PARDUBICKÝ KRAJ

Název veřejné zakázky	„NPK, a.s., Pardubická nemocnice, výstavba pavilonu centrálního urgentního příjmu s centralizací akutních provozů“
Identifikační údaje zadavatele Název Sídlo IČ	Pardubický kraj Komenského nám. 125, Pardubice 70892822
Druh veřejné zakázky	Stavební práce
Forma zadávacího řízení	Otevřené řízení
Evidenční číslo veřejné zakázky	SpKrÚ 32065/2016
Limit veřejné zakázky	Nadlimitní

Vysvětlení zadávací dokumentace č. 7

Nacházíme nesrovnalost u zadání prvku O571 – multi-prostupová tvarovka pro potrubí.

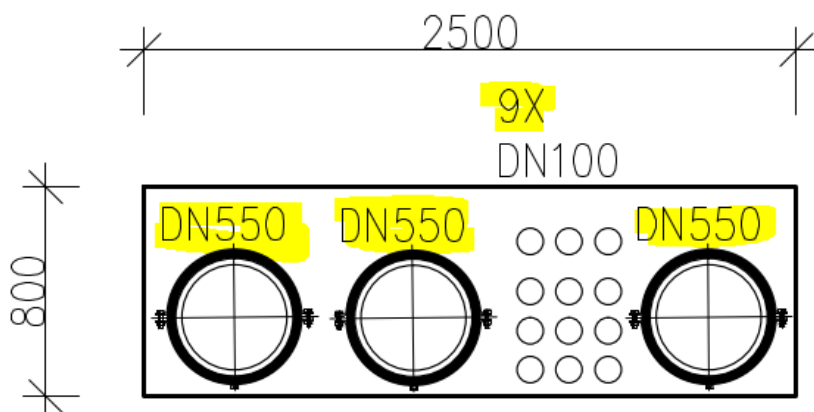
Dotaz č. 10

V popisu prvku jsou zadány rozměry:

ROZMĚRY:

- VNĚJŠÍ ROZMĚR 2500x 800 MM, PROSTUPY 12xØ150 MM VE 4 ŘADÁCH NAD SEBOU TL. ŽB KONSTRUKCE 300 MM (NA TRUBKU DN50+ TĚSNICÍ MAŽETA)
- VNĚJŠÍ ROZMĚR PROSTUPY 3X DN 500 (PRO POTRUBÍ 2xØ450 MM) TL. ŽB KONSTRUKCE 300 MM
- DODÁVKA VČETNĚ TYPOVÉ TĚSNICÍ VLOŽKY DLE TYPU SÍTĚ (KABEL,POTRUBÍ, ZÁSLEPKA)

Ale schéma uvádí jiné rozměry:

Žádáme o upřesnění této tvarovky.

V PSV byl uveden chybný popis. Prostupka bude 3xDN 550 pro potrubí DN 450 dle technologie chladicí věže a 12 x vstup DN 150 pro průchod potrubí a kabelů z chodby k chladicí věži. Dodávkou jsou i nerezové těsnící průchodky. Těsnící průchodky budou dodány dle typu medií- kabely, potrubí ZTI. Nevyužité prostupy budou opatřeny plnou těsnící průchodkou, budou sloužit pro případné doplnění kabelů a medií. V příloze přikládáme upravený popis výrobku O571.
